Referencia: Proyecto UPM-996-2024. proyecto "IMPLEMENTACIÓN DEL RECORRIDO PATRIMONIAL DEL COMPLEJO MUSICAL-DANCÍSTICO DE LA SALSA EN SANTIAGO DE CALI". "Paseo de la Salsa". Calle 22A entre las carreras 11 y 12, y la carrera 11B entre las calles 22A y 25, en el Barrio Obrero.

ASUNTO: UPM-996-2024 "IMPLEMENTACIÓN DEL RECORRIDO PATRIMONIAL DEL COMPLEJO MUSICAL-DANCÍSTICO DE LA SALSA EN SANTIAGO DE CALI". Cuarta Revisión.

**REFERENCIA: UPM-996-2024 "IMPLEMENTACIÓN DEL RECORRIDO
PATRIMONIAL DEL COMPLEJO MUSICAL-DANCÍSTICO DE LA
SALSA EN SANTIAGO DE CALI". Tercera Revisión**

Asunto : Observaciones de diseño proyecto RUTA
CULTURAL Y TURÍSTICA DE LA SALSA
"PASEO DE LA SALSA" UPM-996-2024

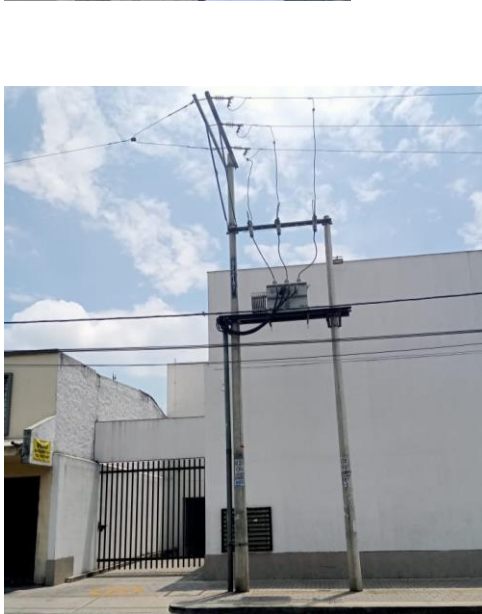
- 2.6. La proyección en el nodo 252 21 87 (es un doble terminal con puentes horizontales) por favor corregir en el plano y corregir dibujar los nodos suministrados.

RPTA: No Ing Luis Edulfo, su información e errada, ese apoyo con nodo 252 21 87 es el terminal en bandera del ramal sobre calle 23 y es donde se encuentra el transformador de la IPS; el doble terminal, que usted mencionan, esta antes y tiene el nodo 119 89 47 y además marca los puentes verticales en el cruce de calle 23 con carrera 11D con nodo 510-90-35
